HTTR 設工認(第 2 回及び第 3 回)補正に係る説明

令和 2 年 7 月 22 日

日本原子力研究開発機構 大洗研究所

第2回申請

図 3-3-1 非常用放送設備(HTTR)及び送受話器(ページング)の設置場所 (原子炉建家 地下3階)

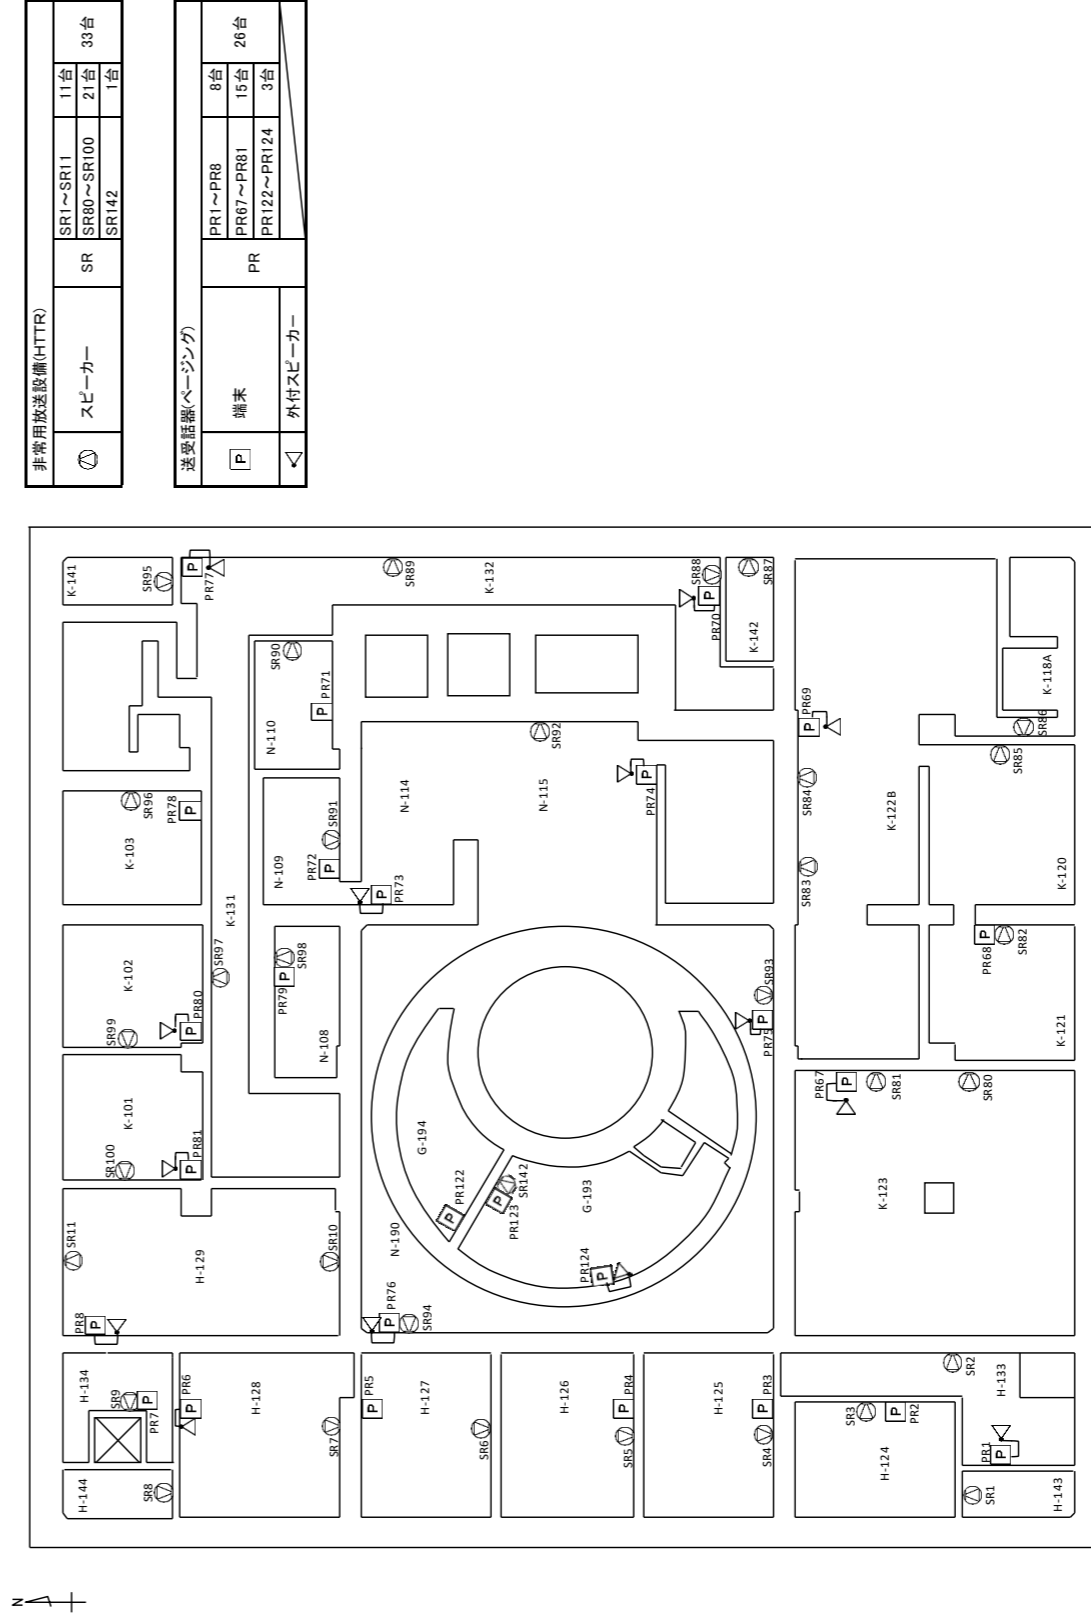
図番の修正

送受話器(ページング)の外付スピーカーを明記

図 3-3-3 非常用放送設備(H T T R)及び送受話器(ページング)の設置場所 (原子炉建家 地下2階(1/2))

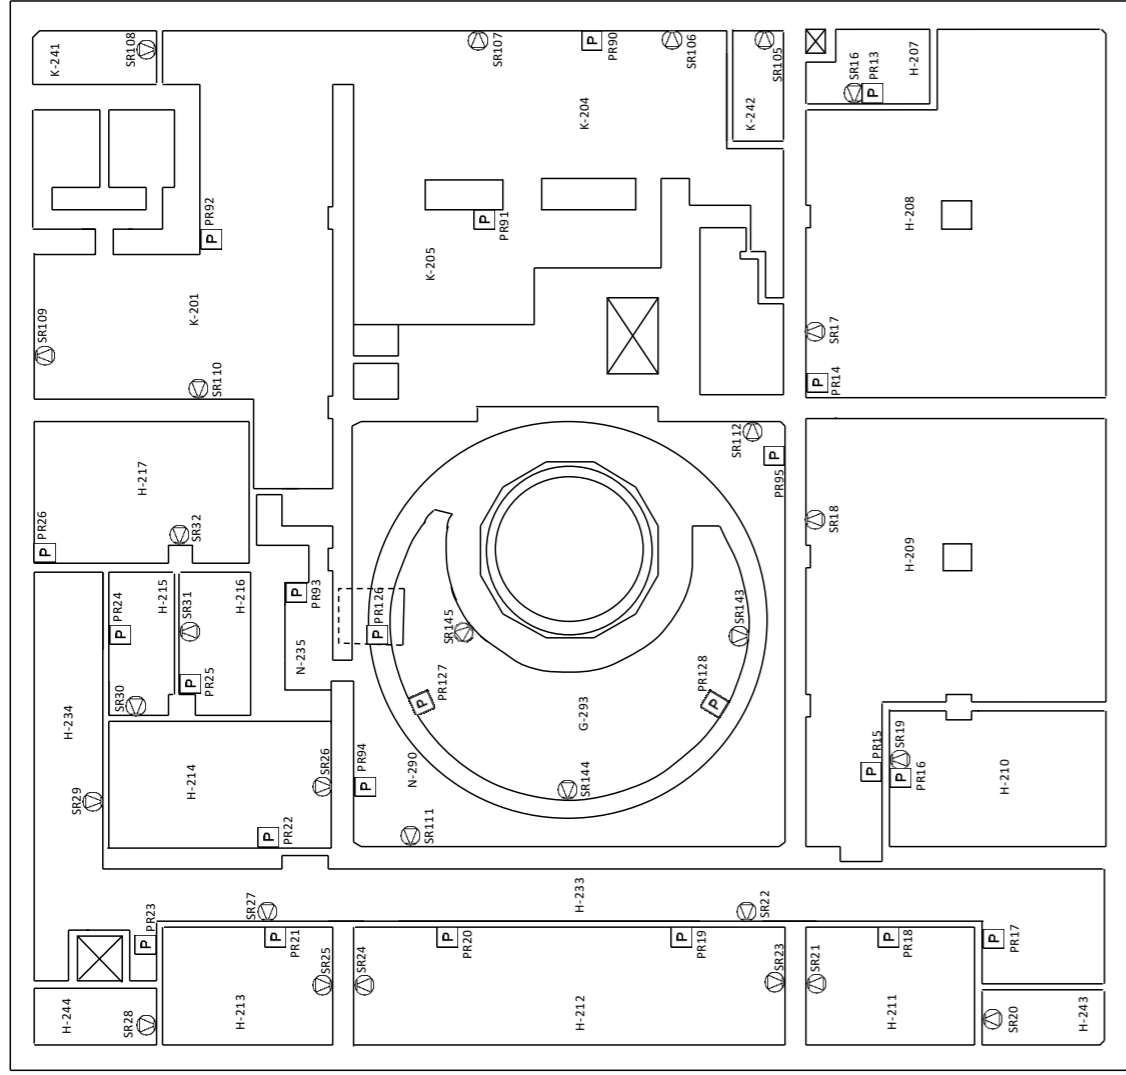
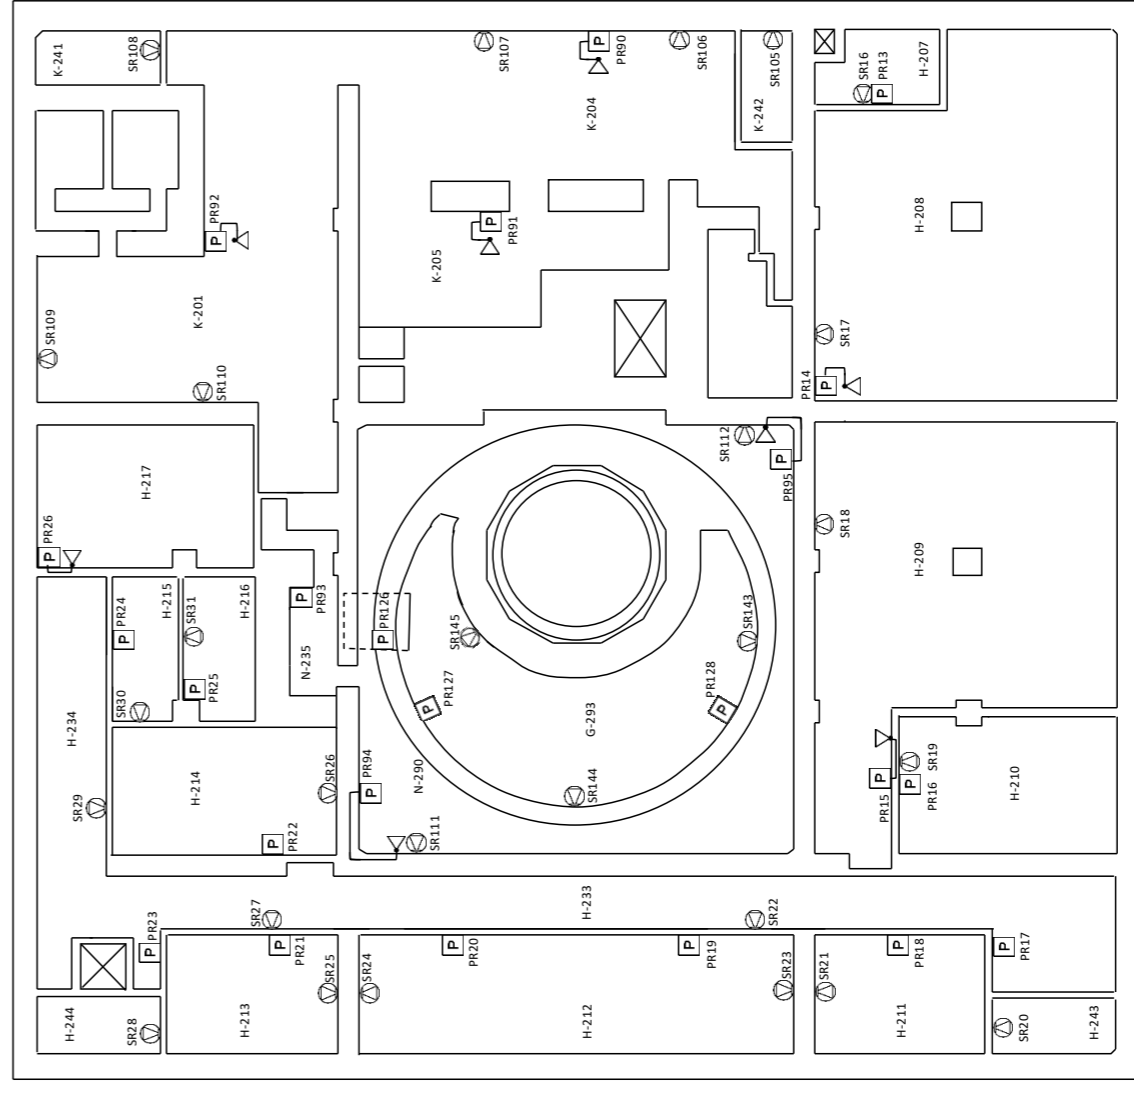
非常用放送設備(HTR)			
スピーカー	SR	SR16~SR31 SR105~SR112 SR143~SR145	16台 8台 3台
送受話器(ページング)			
端末	PR	PR13~PR26 PR90~PR95 PR126~PR128	14台 6台 3台
外付スピーカー

図 3-3-5 非常用放送設備(H T T R)及び送受話器(ページング)の設置場所 (原子炉建家 地下1階)

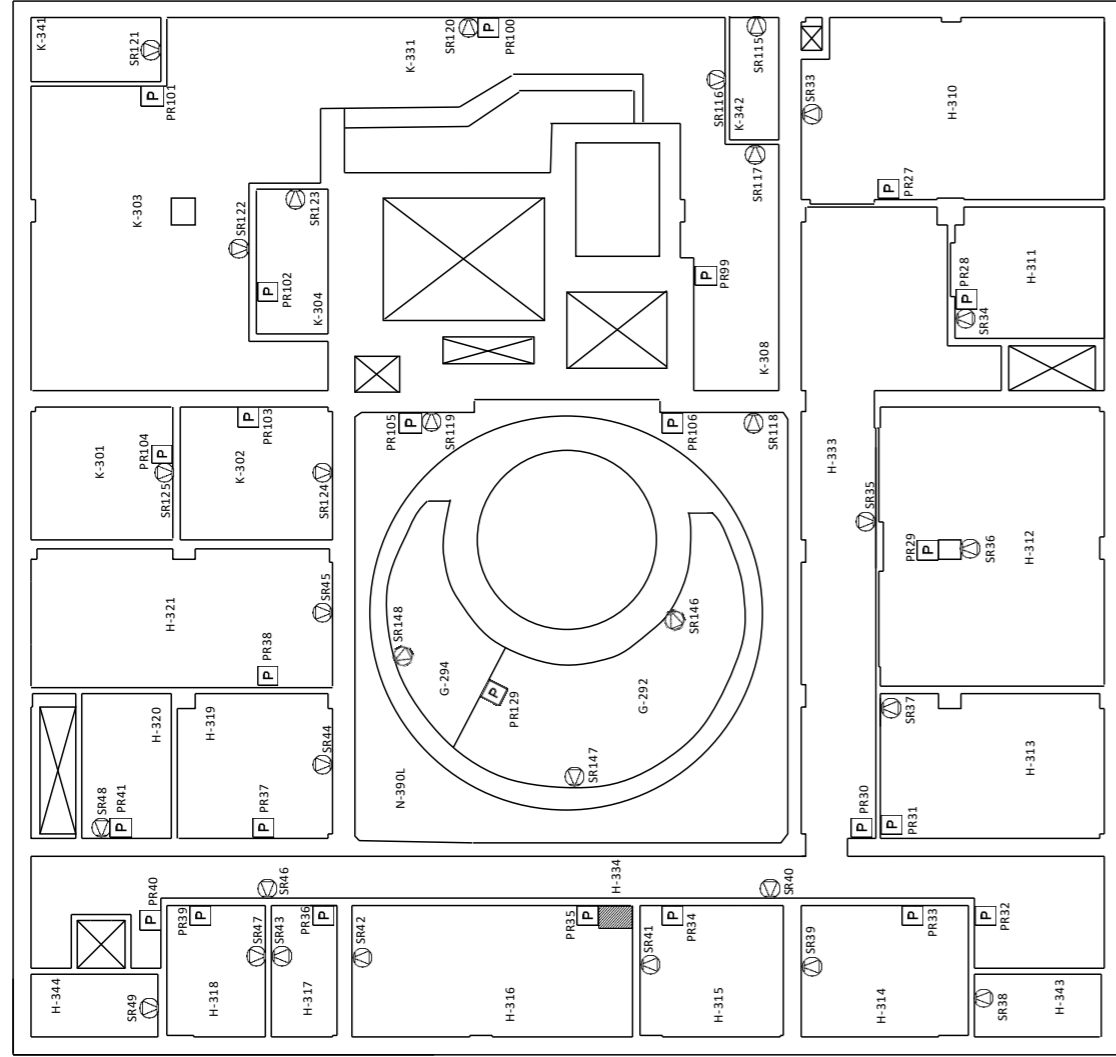
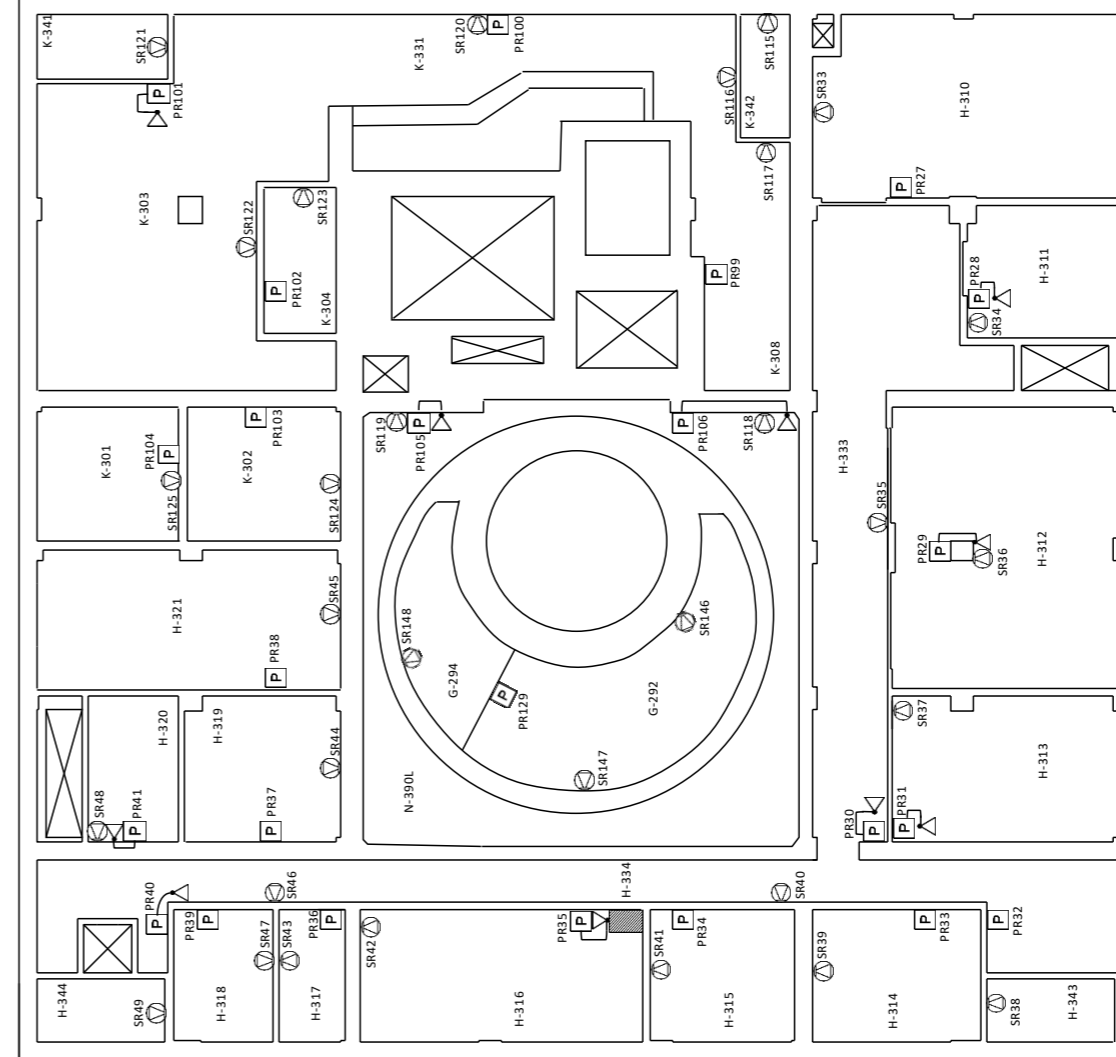
送受話器
(ページング)の外付
スピーカー
を明記

図番の修正

図 3-3-8 非常用放送設備(H T T R)及び送受話器(ページング)の設置場所 (原子炉建家 1 階(2/2))

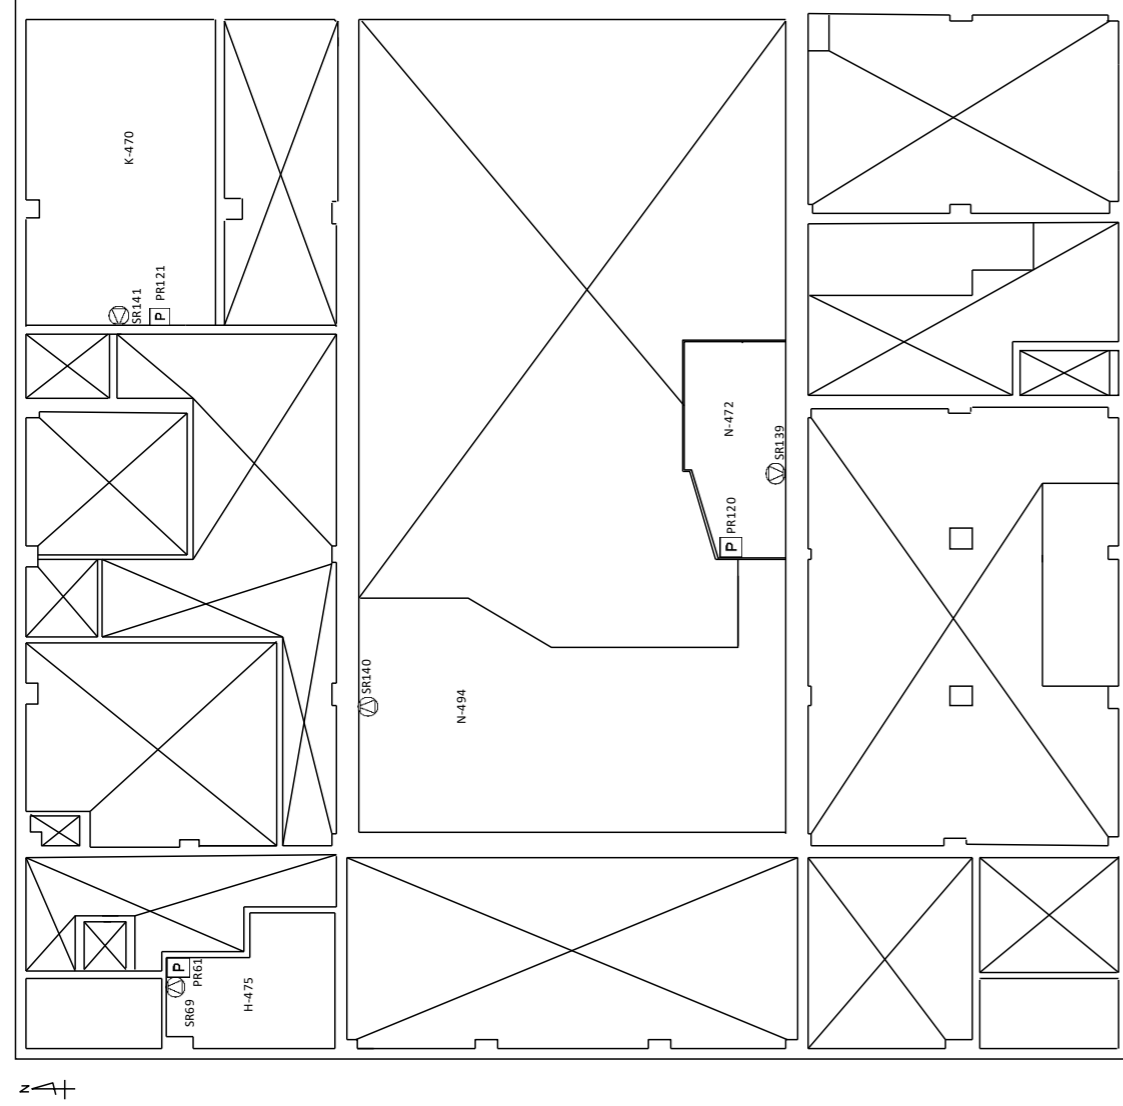
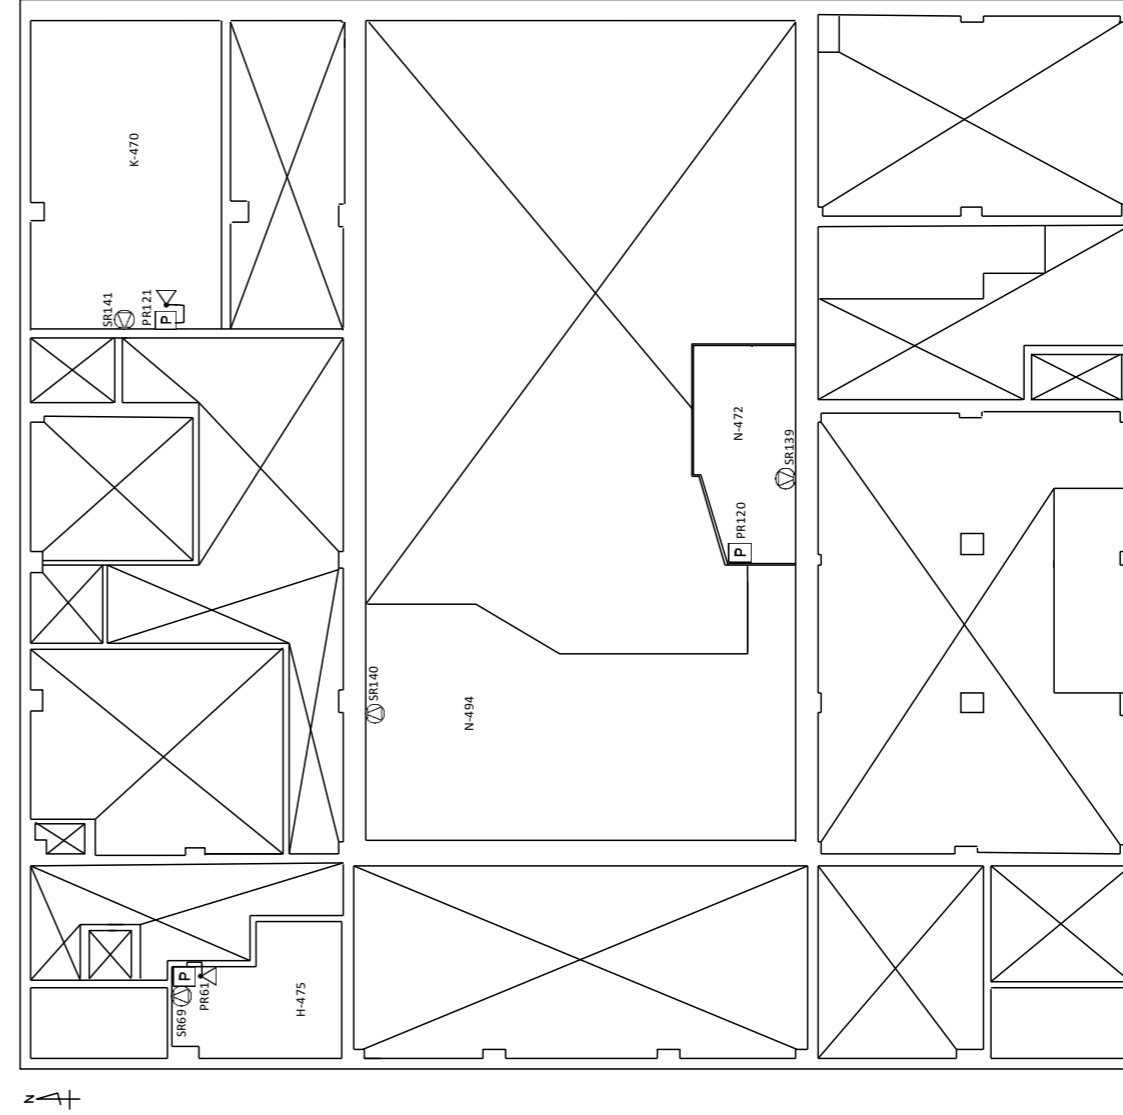
図番の修正

図 3-3-10 非常用放送設備(HTR)及び送受話器(ページング)の設置場所 (冷却塔)

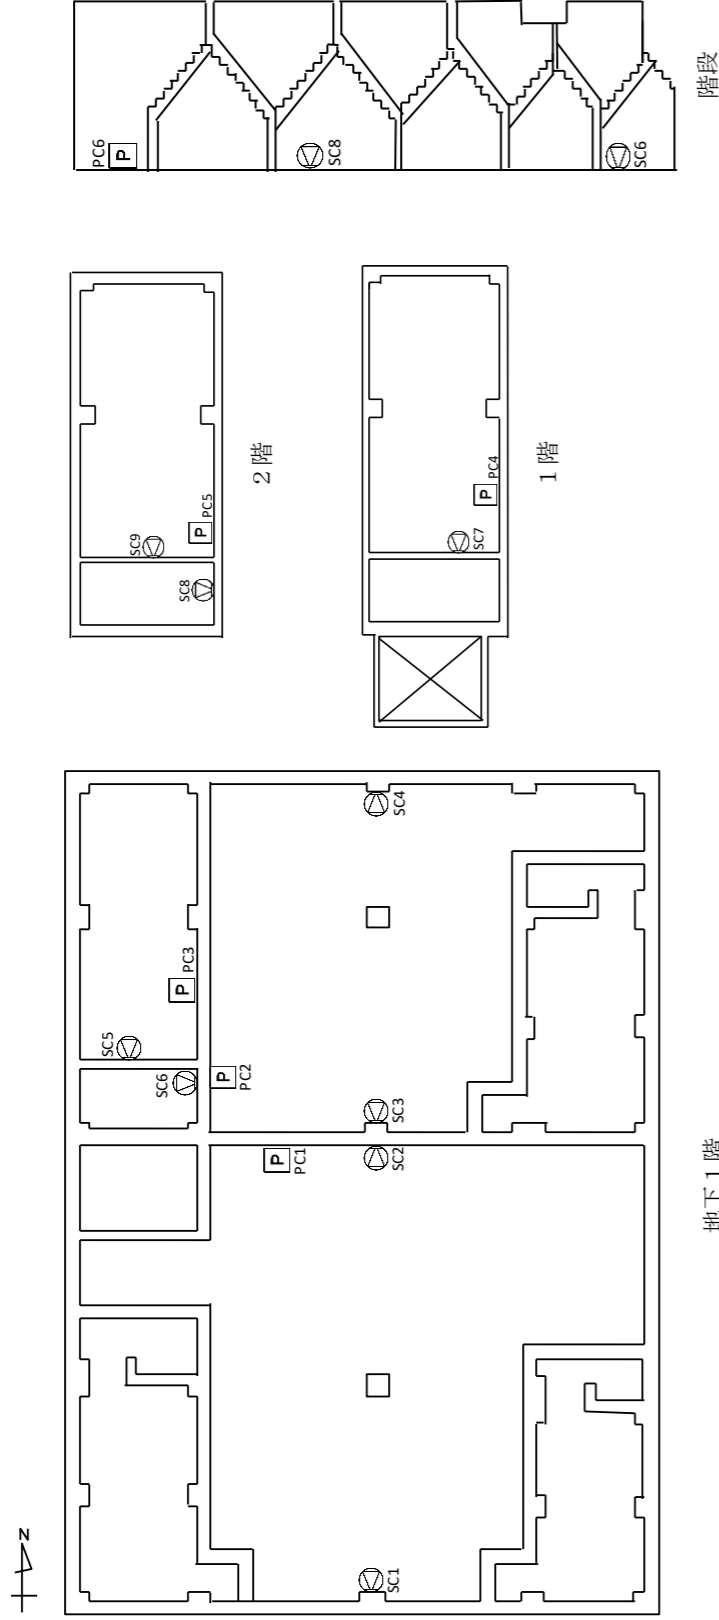
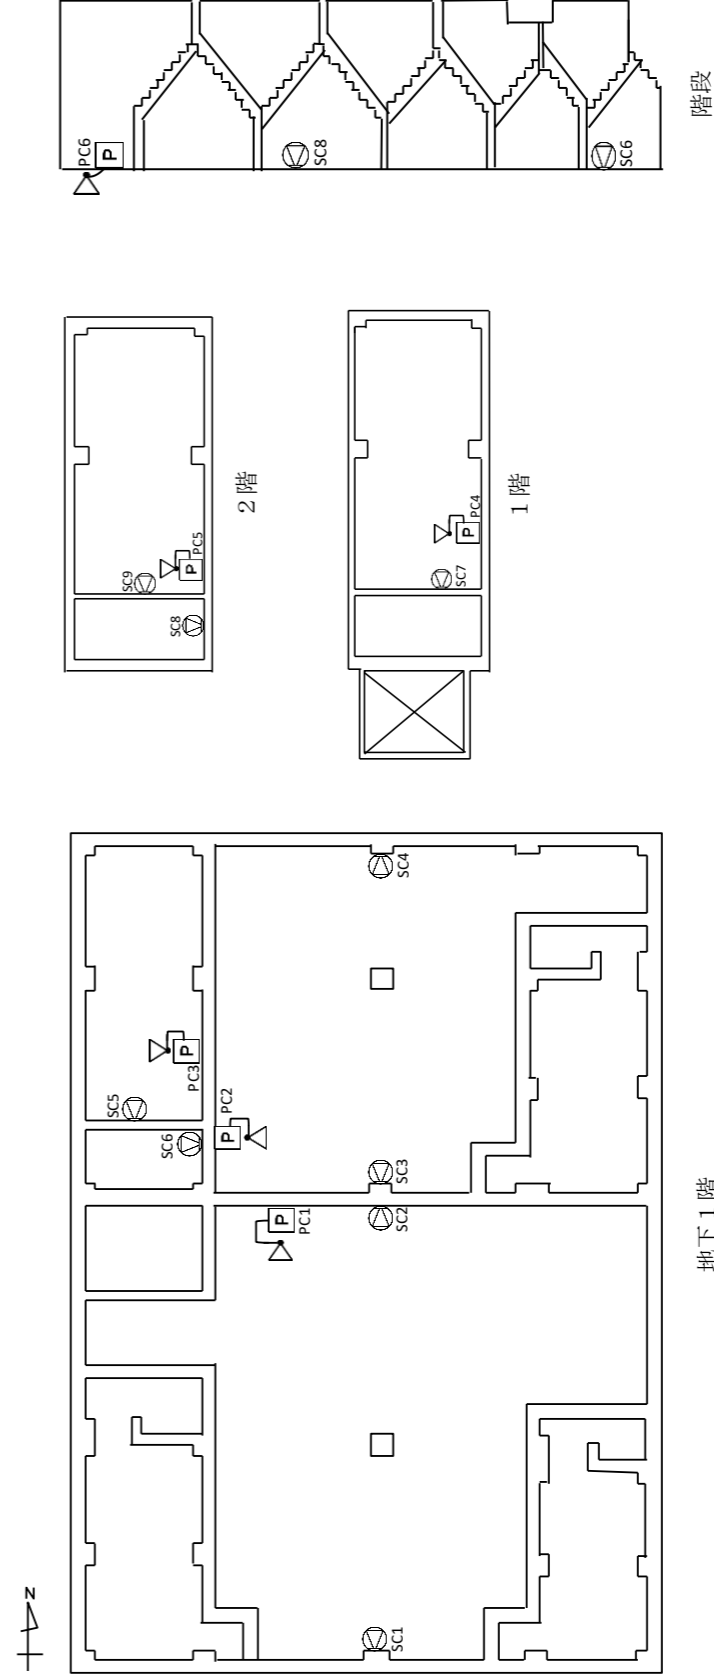
送受話器(ページング)の外付スピーカーを明記

図番の修正
